CIRCULAR POR CONSULTA N° 1

“Programa de Fortalecimiento de la Gestión Pública”

“Adquisición de Equipamiento Informático”

Licitación Pública Nacional N° 01/2007

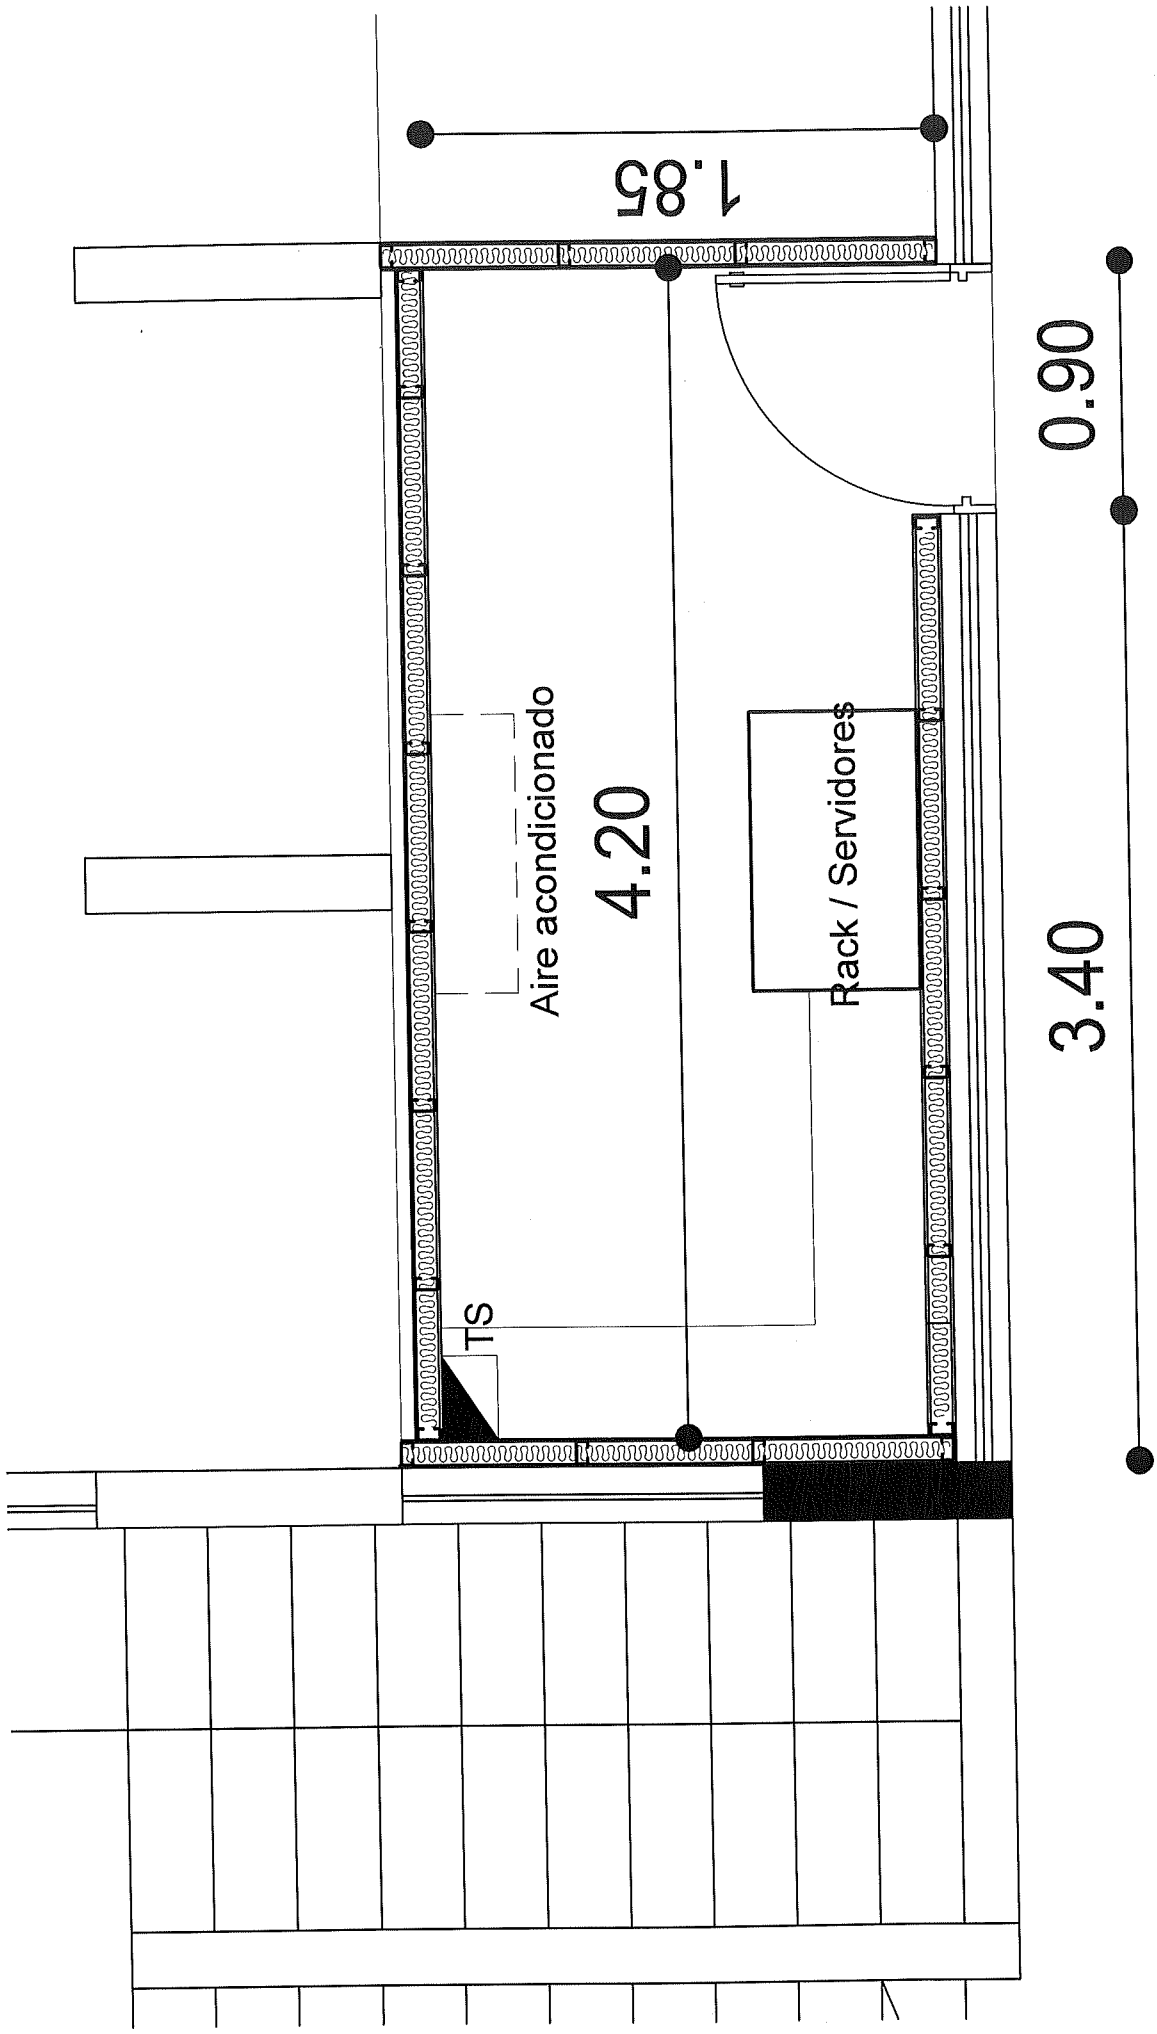
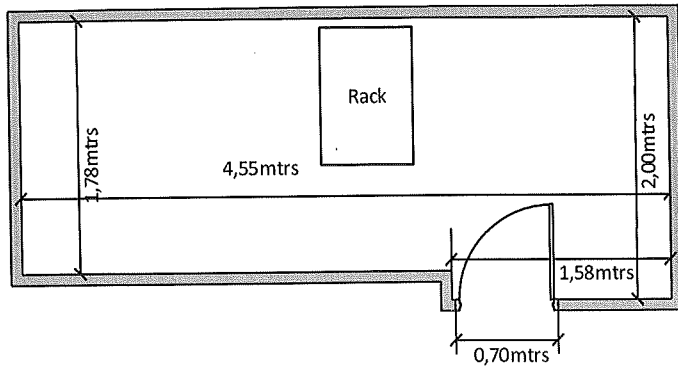
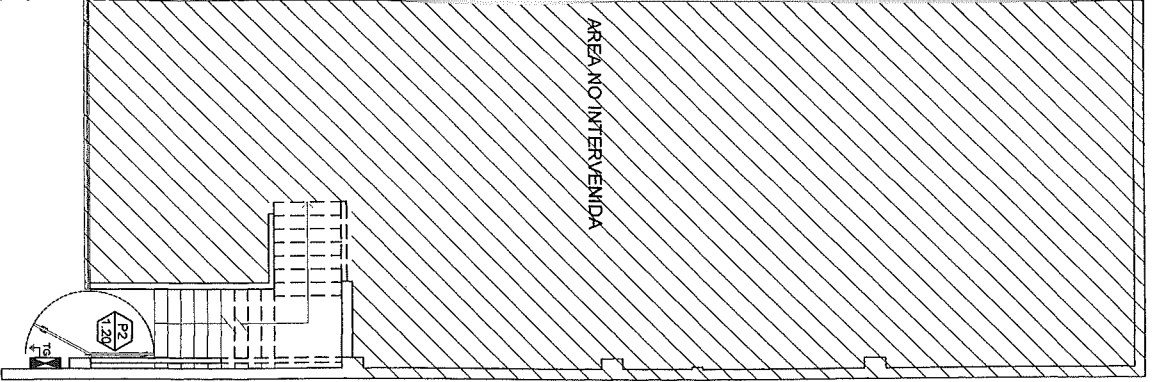
Sería importante contar si tienen un plano con el detalle de conexión tanto eléctrica como de cableado estructurado.

Hay tres reparticiones que están adecuando su estructura eléctrica para la instalación de los racks y servidores y que son las que adjuntan los planos.

*****Las conexiones eléctricas desde su fuente origen será realizada por Técnicos eléctricos pertenecientes a cada área en cuestión, solo quedará por parte del proveedor la conexión de los PDUs.-

*****En algunas áreas se tendrá que hacer cableado estructurado debido a que son infraestructuras nuevas, en otras no.

REMEDIACION OFICINA DIRECCION GENERAL DE PRESUPUESTO

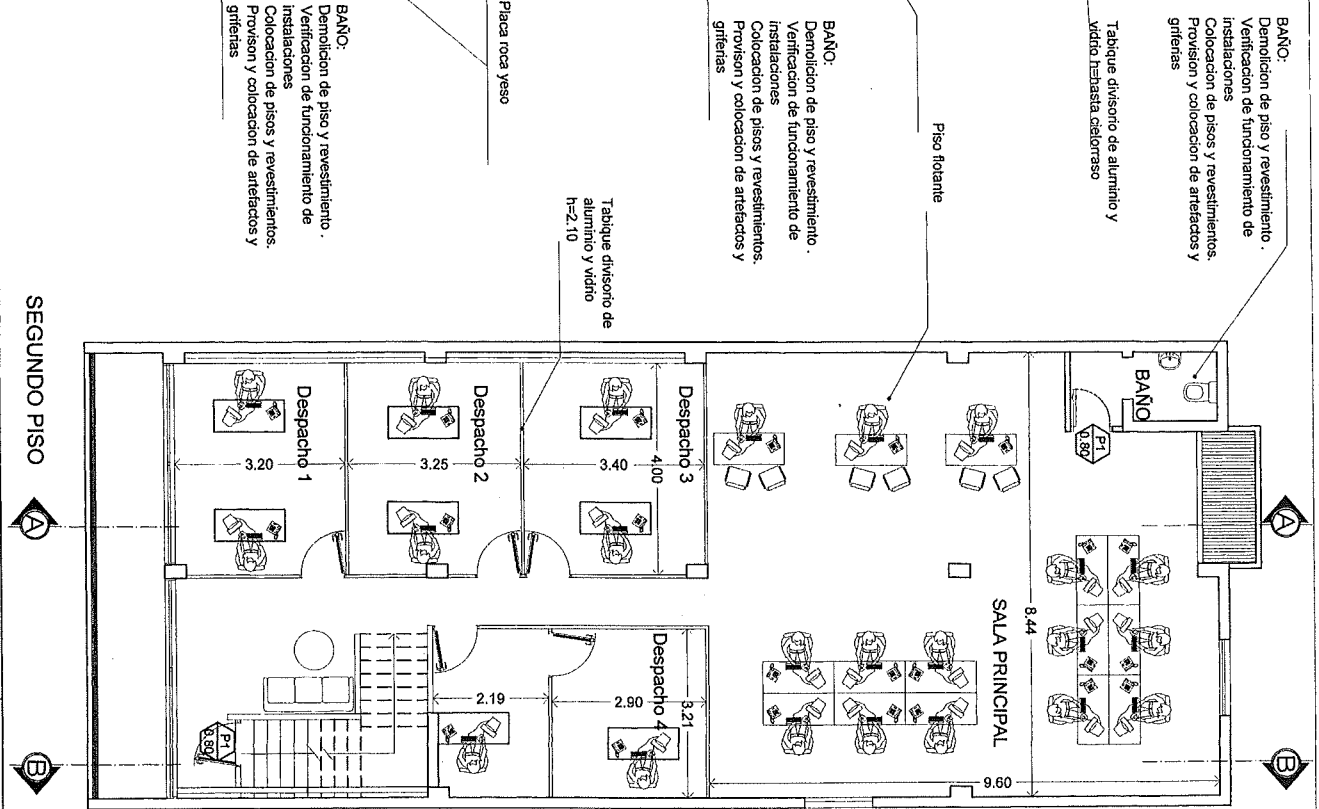
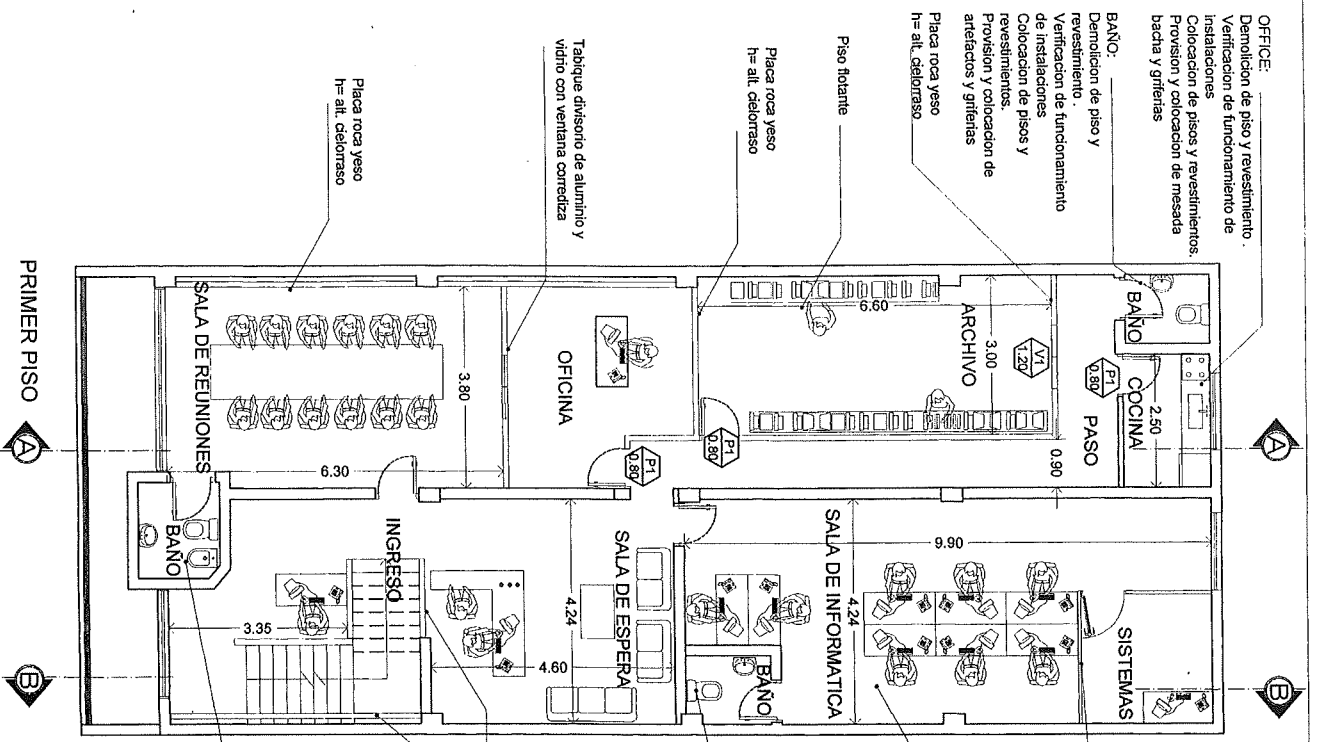
Cableado Estructurado: favor aclarar, preferentemente mediante plano edilicio, hasta donde se deberá llevar el cableado de todos estos puestos (incluidos los de 10GB ETH de los 9 servidores, ya que los Switch que están solicitando en la compra no cuentan con puertos de 10GB).

Ubicación de los centros de distribución de energía y de los UPS. Favor aclarar este punto, ya que el Pliego se menciona que los racks se energizarán desde un lugar pero en otro lado menciona que se energizarán desde la UPS.

Ubicación de los equipo UPS: favor aclarar este punto, en lo posible, mediante la provisión de un plano edilicio.

En cada plano el cableado es en el mismo lugar, salvo para el área de presupuesto que, al ser un lugar edilicio a ocupar, una parte de cableado será entre 2 pisos.

Se adjunta plano.

Se adjunta plano.
